Meie 30.10.2024 nr 7.2-2/24/21521-5

Uulu külas Laadi tee 25 kinnistu detailplaneeringu kooskõlastamata jätmine

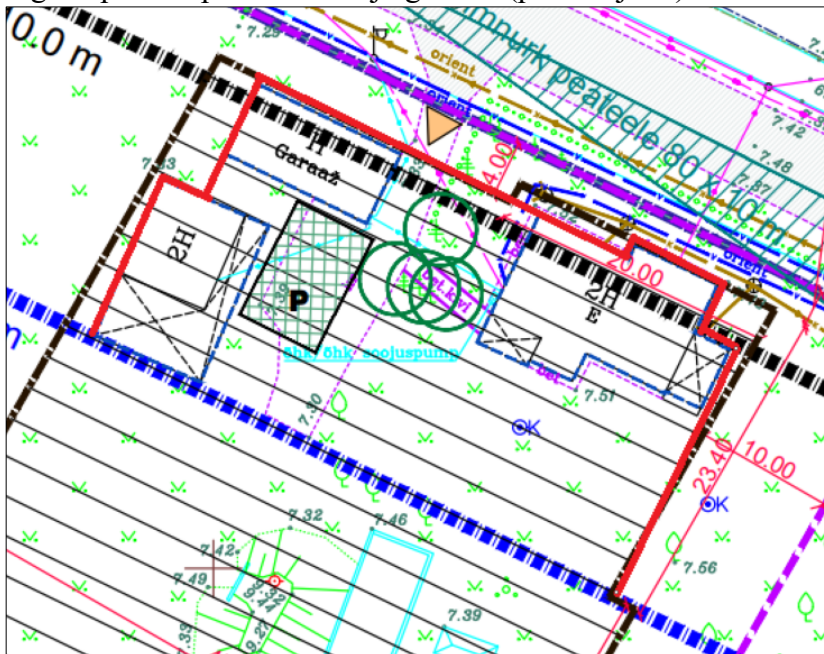
1. Seisukohtades punktis 3 oli antud tingimus, et olemasolevate hoonete laiendamist teekaitsevööndis mitte planeerida. Sellest nõudest lähtuvalt tuleb hoonestusala piir krundi riigitee poolisel piiril näidata järgnevalt (punane joon).
